SERVICE INFO

Entlüftung des Zentralausrücker 510 0097 10

Geänderter Hydraulikanschluss

Bild 2: Bisherige Ausführung mit einem Clip (re.), neue Ausführung mit 2 Clips (li.)

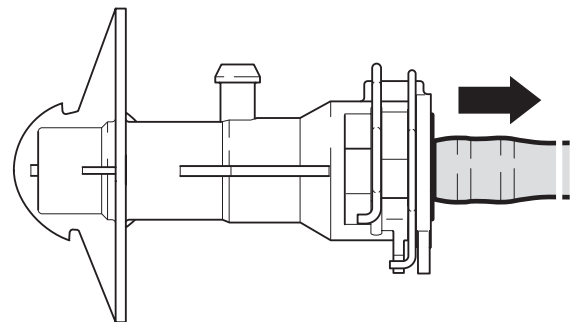
Der Hydraulikanschluss des Zentralausrücker 510 0097 10 wurde geändert. Er entspricht jetzt der Ausführung, wie sie in der aktuellen Fahrzeugproduktion eingesetzt wird. Im Gegensatz zur bisherigen Ausführung (Bild 2, re.) sind nun zwei Clips (Bild 2, li.) an der hydraulischen Verbindungsstelle angeordnet.
